Nábřeží řeky Svatky - Realizace protipovodňových opatření
města Brna – etapy VII a VIII (ORG 5344)

ZMĚNOVÝ LIST

ZL 57

- ZM 070 OPLOCENÍ LIMNIGRAFICKÉ STANICE

- Výkresová část
 - D.08.101 Výkres rekonstrukce limnigrafické stanice
- Výkaz výměr

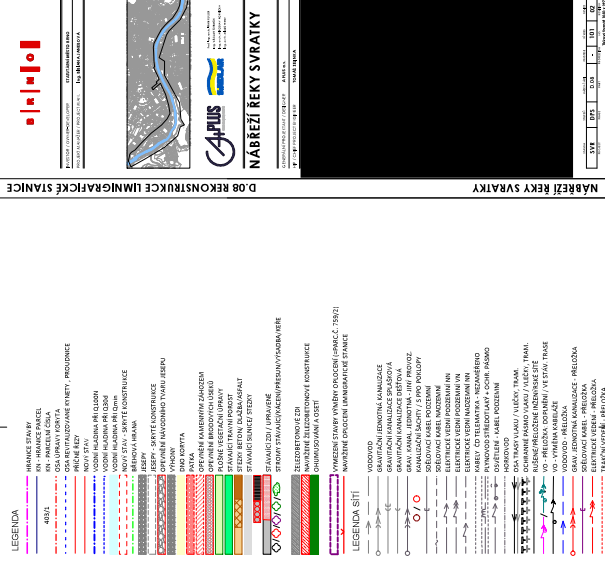
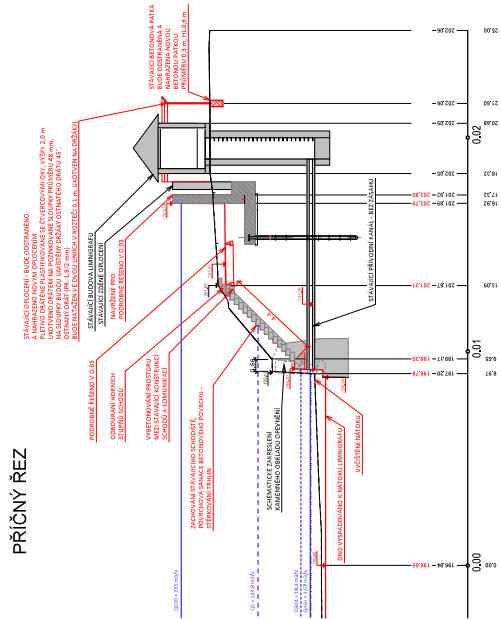
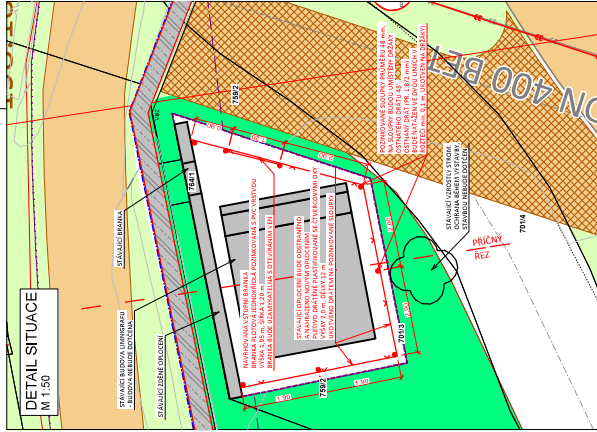
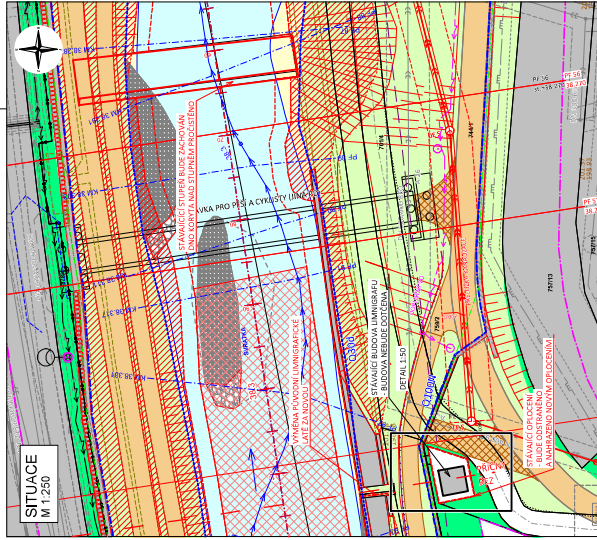
Stávající drátěné oplocení limnigrafické stanice bude odstraněno a nahrazeno novým, jehož součástí bude uzamykatelná branka pro zajištění přístupu k limnigrafické stanici.

Vzhledem k návrhu trasy PPO stěny na pravém břehu Svratky v místě limnigrafické stanice nebude možné zachovat přístup k limnigrafu z důvodu blízkého souběhu se stávající stěnou, v které je v současnosti umístěna branka.

Vzhledem ke stavu stávajícího drátěného oplocení je navrženo jeho kompletní odstranění a nahrazení novým. Nově bude použito pletivo drátěné plastifikované se čtvercovými oky, výšky 2,0 m. To bude ukotveno drátem k novým pozinkovaným sloupkům průměru 48 mm. Sloupky budou umístěny do nových betonových patek o průměru 0,3 m a hl. 0,6 m. Ze sloupků bude sejmuta krytka, která se nahradí držáky ostnatého drátu (držáky budou zalomeny ve sklonu 45°). Na držáky bude natažen ve dvou řadách ostnatý drát pr. 1,8/2 mm. Rozteč mezi sloupky bude maximálně 2,5 m. Do východní strany oplocení bude umístěna pozinkovaná branka s PVC vrstvou, výšky 1,95 m a šířky 1,20 m, která bude vyplněna drátěným plastifikovaným pletivem se čtvercovými oky. Branka bude uzamykatelná a otevíraná směrem ven. Stávající oplocení bude odvezeno na skládku.
